## PROJET DE PARC ÉOLIEN DU CHEMIN VERT

DEMANDE D'AUTORISATION ENVIRONNEMENTALE

# Mémoire en réponse à l'Avis de la Mission Régionale d'Autorité environnementale Hauts-de-France

*n°MRAe 2020-4369 du 5 mai 2020*

Figure 1 : Courbe d'accumulation réalisée sur la période de transit automnal

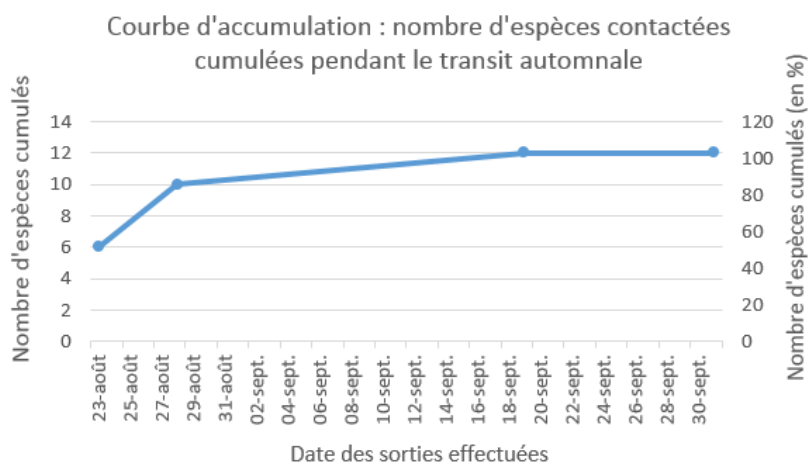
- de porter la pression d'inventaire au sol à 5 ou 6 sorties pour la période de migration/transit automnal, conformément aux préconisations du guide Eurobats ;
- que l'étude soit complétée par des inventaires permettant de caractériser l'activité des chauves-souris aux altitudes à risque en période printanière ;
- sur la base de ces observations, de réévaluer les enjeux le cas échéant.

Comme indiqué dans l'expertise chiroptérologique, le protocole ayant été mis en place est conforme aux recommandations nationales de la SFEPM (version février 2016), à savoir la réalisation de 12 soirées d'inventaires réparties sur le cycle d'activité des chauves-souris. Afin de justifier de cette pression d'inventaire, une courbe d'accumulation est présentée ci-après (figure 1). Elle a été réalisée à partir du tableau de l'expertise écologique détaillant l'activité chiroptérologique sur la période automnale lors des différentes sorties sur site (figure 2 ci-dessous).

Cette courbe d'accumulation montre qu'à la suite des 3 premières sorties réalisées sur cette période, 100% des espèces présentes sur le site d'implantation, toutes périodes confondues, avaient pu être aperçues, et que la 4<sup>ème</sup> sortie n'a permis de découvrir aucune nouvelle espèce. Une sortie supplémentaire sur cette période n'est donc pas nécessaire.
